**Forum mondial de l'harmonisation  
des Règlements concernant les véhicules**

Règlement ONU n° 51 (Bruit des véhicules des catégories M et N)

**Proposition de complément 6 à la série 03 d'amendements  
au Règlement ONU n° 51 (Bruit des véhicules  
des catégories M et N)****Communication du groupe de travail informel des prescriptions  
supplémentaires concernant les émissions sonores\***

« Figure 4a

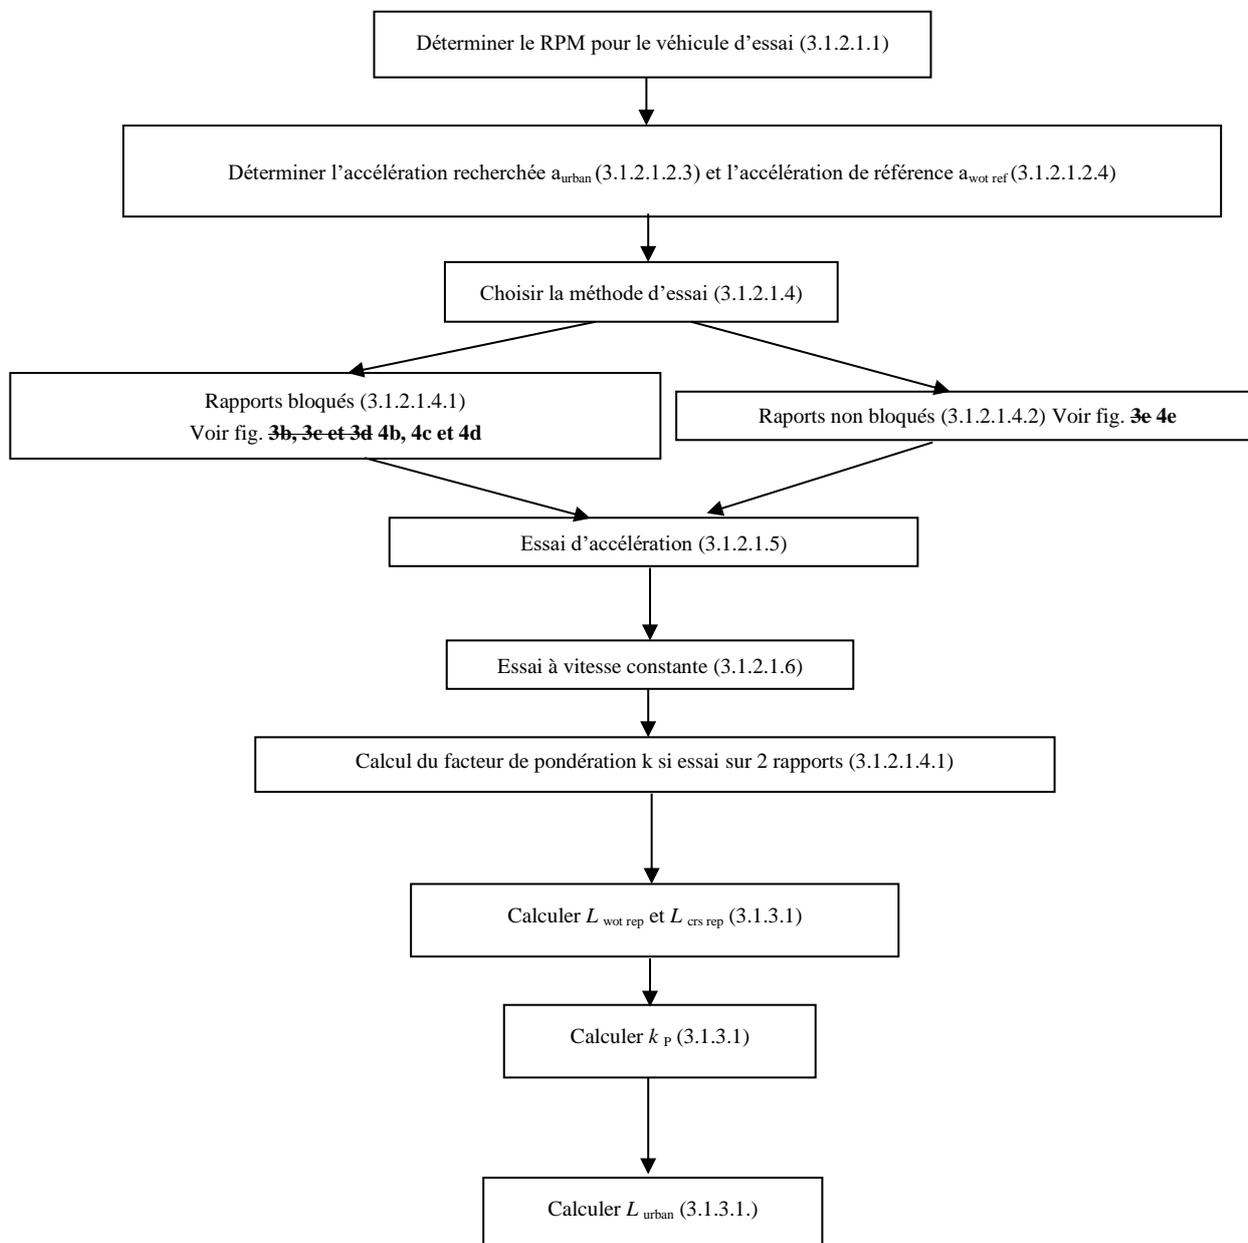
Figure 4a, modifier comme suit :

12. Les modifications suivantes ont été apportées : dans la figure 4a, des renvois ont été corrigés, dans la figure 4b, un renvoi concernant l'accélération stable a été ajouté et dans la figure 6, un organigramme relatif aux émissions sonores à l'arrêt a été ajouté pour plus de clarté.

Organigramme des véhicules soumis à essai conformément aux dispositions du paragraphe 3.1.2.1 de l'annexe 3 du présent Règlement – calcul de  $L_{urban}$

« Figure 4b

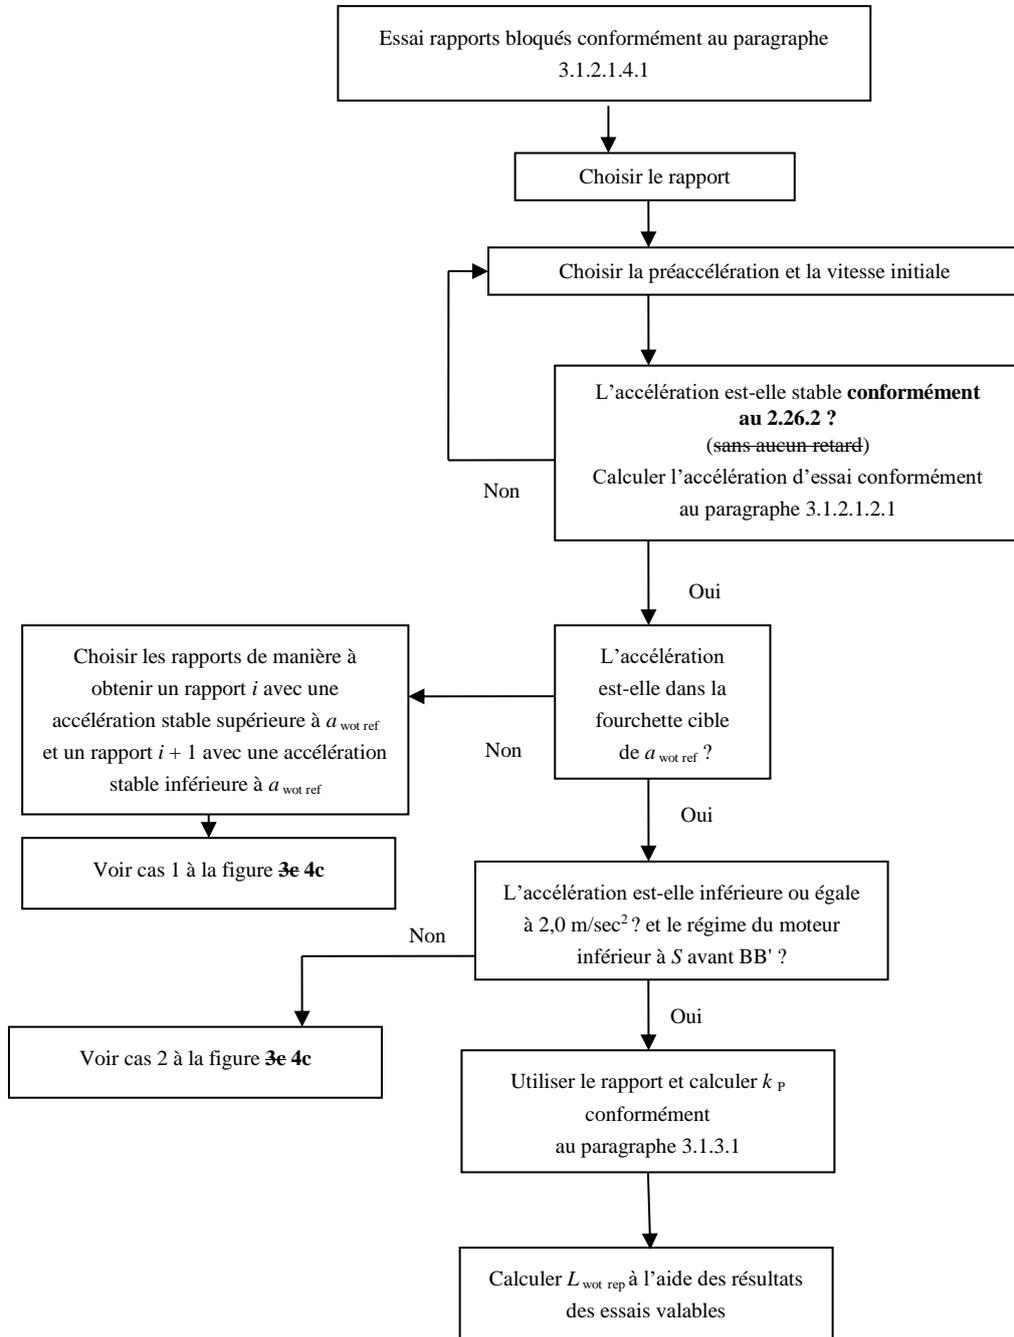
Figure 4b, modifier comme suit :

5. Des précisions ont été ajoutées en raison des nouvelles définitions concernant l'accélération stable.

Organigramme des véhicules soumis à essai conformément aux dispositions du paragraphe 3.1.2.1 de l'annexe 3 du présent Règlement – Sélection des rapports avec rapports bloqués – 1<sup>re</sup> PARTIE

« **Figure 6**  
**Organigramme pour la mesure des émissions sonores à l'arrêt et le traitement des données conformément au paragraphe 3.2**

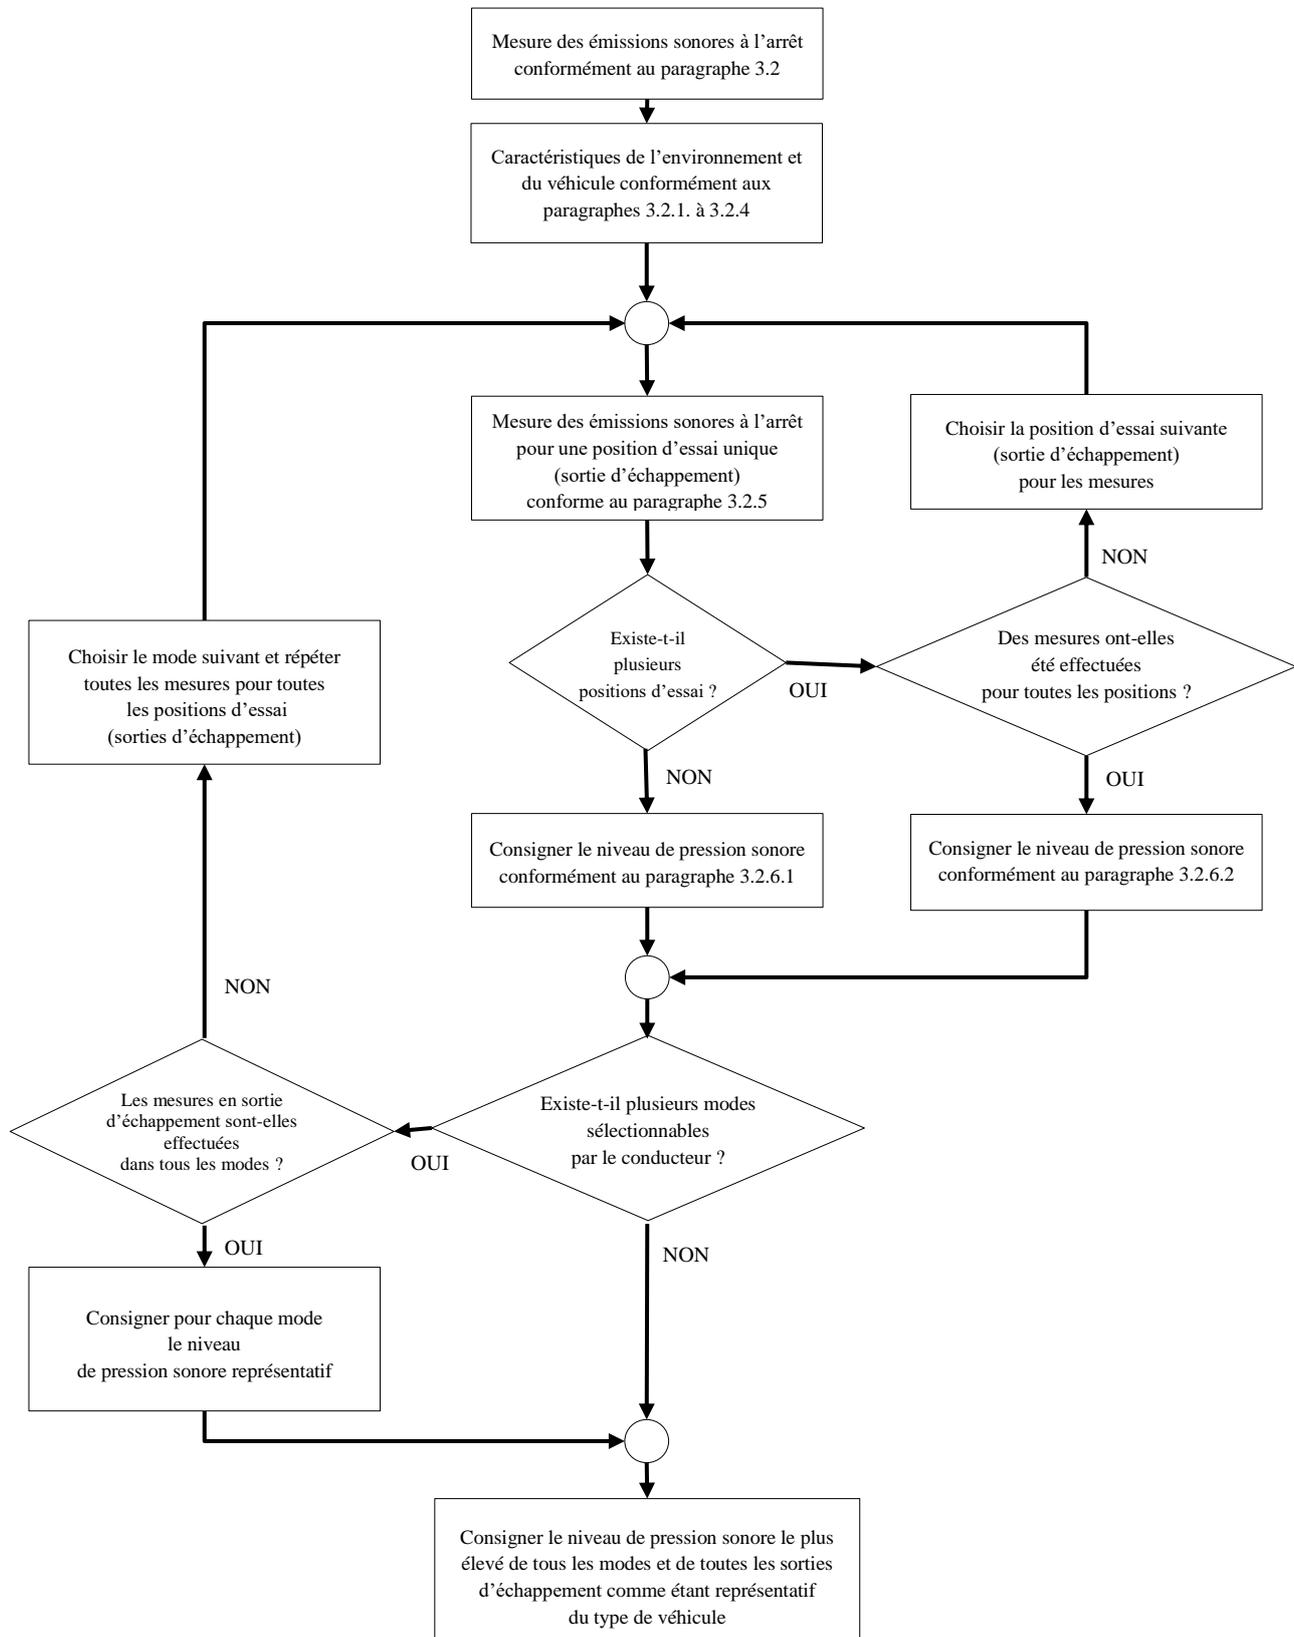
Ajouter une nouvelle figure :
